発電用原子炉施設に係る 特定機器の設計の型式証明申請

コメント管理票及びコメント回答 (第十六条関連)

2023年8月29日
トランスニュークリア(株)

審査会合におけるコメント管理票

図3-2 tally fluctuation chartsの例

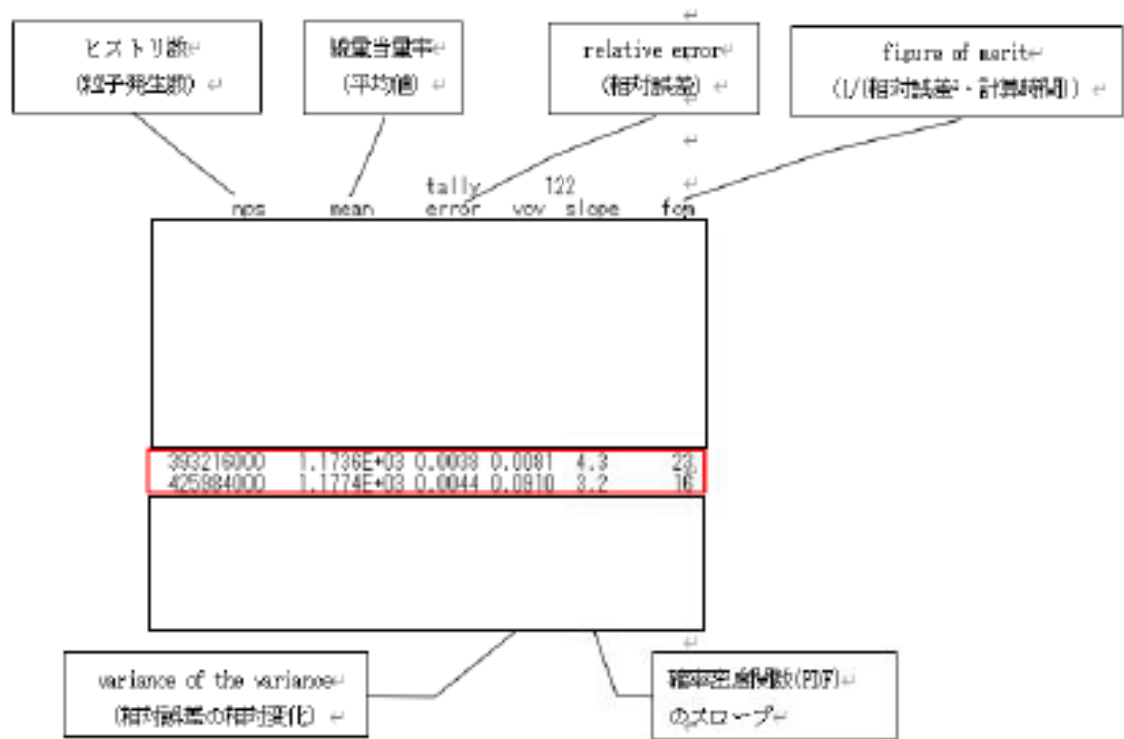
MCNP5による解析結果の信頼性を確認するために「tally fluctuation charts」で判断しているとのことであるが、具体的な評価内容がわかるように説明を補足すること。

上記の説明をグラフを使う等、可能な限り平易な用語を用いて分かりやすく説明すること。

(2) tally fluctuation charts(変動チャート)の例
このタリーのtally fluctuation chartsを図3-2に示す。

- ヒストリ数が393216000から425984000の間にrelative errorが0.0038から0.0044に増加しており、VOVも大きく増加している。(weightの大きな粒子がタリーに到達したためと考えられる。)
- このため、統計指標の4個が「no」と判定されたと考えられるが、この時の線量当量率(mean)の変化は3.8(=1177.4-1173.6)でありerror (relative error × mean=0.0044 × 1177.4=5.2) 程度である。

Table 2.2.4 Calculation result

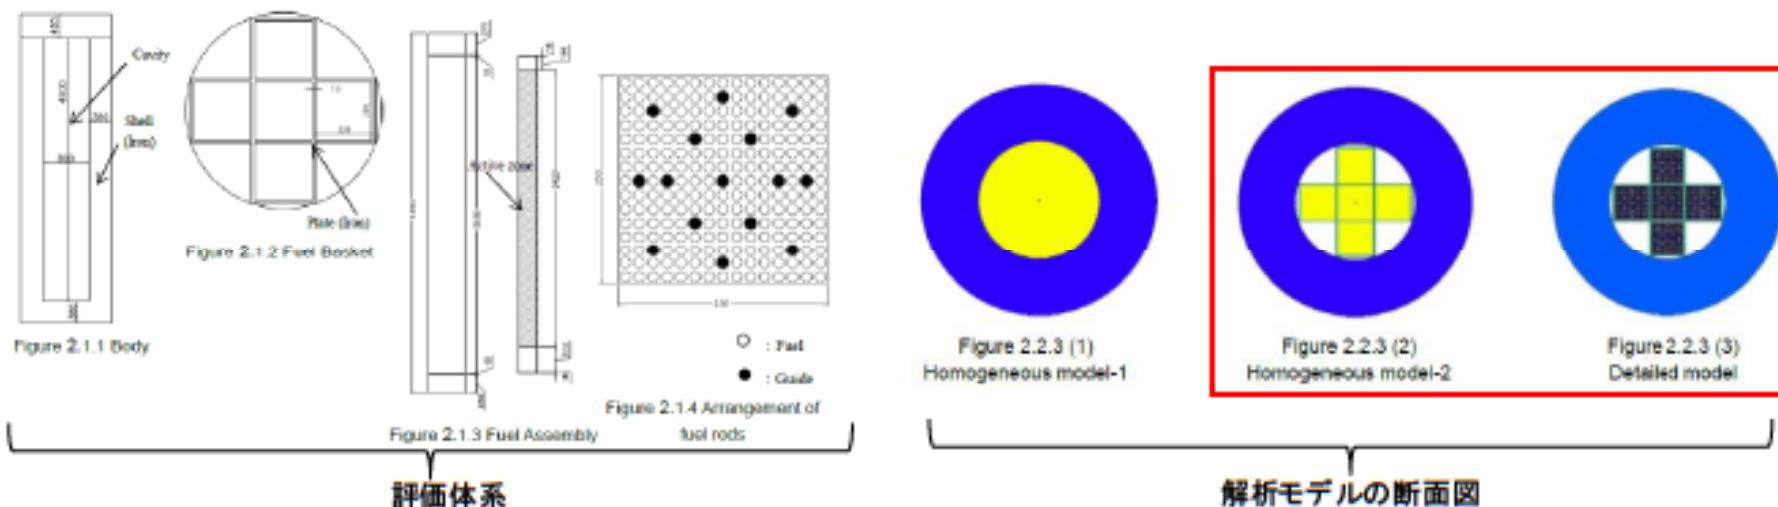
解析モデルで、燃料集合体をバスケット格子内で均質化しているとのことであるが、燃料ピンを均質化することによる計算結果への影響について説明すること。

TK-26型の遮蔽解析ではバスケット格子内の燃料集合体を均質化している。参考文献(1)で、燃料集合体を詳細にモデル化する場合と均質化する場合の比較計算が行われており、バスケット格子内で燃料集合体を均質化した場合(Homogeneous model-2)と、燃料集合体を詳細にモデル化した場合(Detailed model)で、容器側面の表面から1mにおける中性子及びガンマ線の線量当量率に殆ど差がないことが確認されている。よって、TK-26型の遮蔽解析でバスケット格子内で燃料集合体を均質化することに問題はない。

Figure 1. Comparison of fuel assembly model
Fig.1 燃料集合体モデル

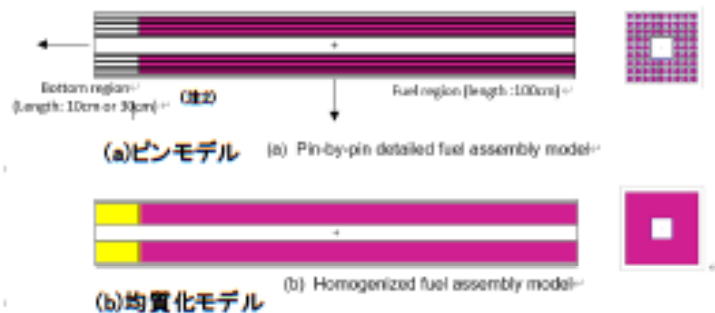
コメントNo.41の回答で、燃料領域を均質化することによる線量当量率への影響について、側面方向だけではなく軸方向への影響の有無についても検討すること。

参考文献(2)で、模擬的な燃料集合体を詳細にモデル化(pin-by-pin)する場合とバスケット格子内で均質化する場合の比較計算がMCNPコードで行われており、容器側面方向及び軸方向共に均質化した場合の方が保守的な結果(Table 3で比率が1.0以上)となることが確認されている。よって、TK-26型の遮蔽解析でバスケット格子内で燃料集合体を均質化することに問題はない。

図5-1 TN12/2型輸送容器

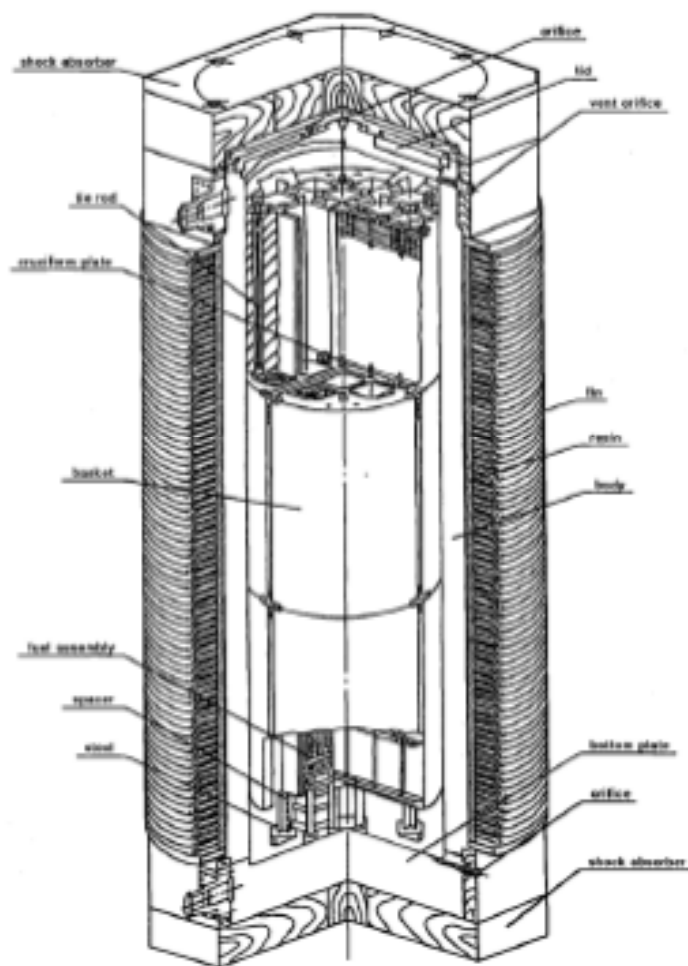
MCNP5コードの適用妥当性説明について、原子力学会標準「シミュレーションの信頼性確保に関するガイドライン:2015」を参照しているが、その位置づけを明確にし説明ロジックの筋を通すように見直すこと。

遮蔽の解析コードとして使用しているMCNP5は、実用炉審査においては実績に乏しいので、適用妥当性についての説明すること。

✓ TN12/2型輸送容器及び遮蔽解析モデルを図5-1及び図5-2にそれぞれ示す。

図6-1 長時間加熱による質量減損⁽¹⁾

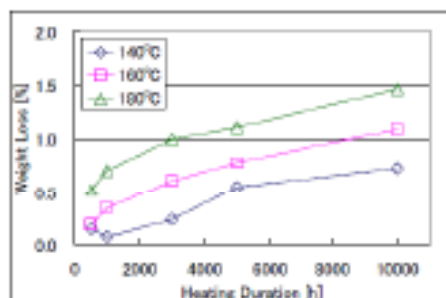
中性子遮蔽材の質量減損の評価方法について試験データ等を含めて説明すること。

TK-26型に使用している中性子遮蔽材(以下、「本材料」という。)は、エチレンプロピレン系ゴム(EPDM)を主材にしたものである。参考文献(1)により、本材料は、10,000hまでの加熱試験(図6-1)により、ラーソン・ミラー・パラメータ(LMP)を劣化パラメータとした場合、質量減損率との間に直線的な関係があることが評価されている(図6-2)。この評価式を用いて設計貯蔵期間(60年)における中性子遮蔽材の質量減損を評価した。

図6-3 LMPによる質量減損評価

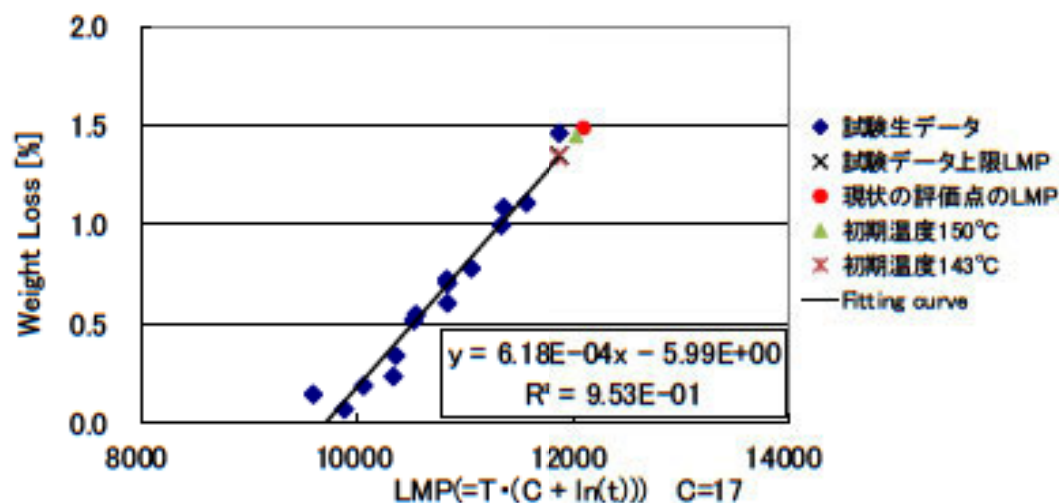
コメントNo.6-1の回答で、LMPによる質量減損のグラフが示されているが、TK-26型の中性子遮蔽材のLMPが僅かに外挿になっている可能性がある。質量減損の評価にこの評価式を用いる場合の適用条件の妥当性について説明すること。

図6-1及び図6-2で評価された中性子遮蔽材の質量減損に関するデータのLMPの最大値は、試験温度180℃、試験時間10,000hより、 $11,877(=(180+273.15) \times (17+\ln 10,000))$ である。一方、TK-26の使用条件における温度低下を考慮した場合の中性子遮蔽材のLMPは約[](詳細には[])であることから、試験データの範囲から極僅かに外挿域にある。これは、TK-26型の使用条件における中性子遮蔽材のLMPの評価では、本材料の最高温度が143℃であるところを、基準値である150℃に切り上げて保守的に評価し、更に数値を切り上げて丸めたためである。この温度を143℃としてLMPを評価すると[]となり試験データの内挿範囲となることを確認している。これらの評価点と試験データとの関係を図6-3に示す。なお、上記外挿域は、試験データ範囲の上限LMP値に対して、LMPが[]の場合に[]程度、LMPが[]の場合に[]と極僅かであり、評価式を適用することに問題ないと考えられる。
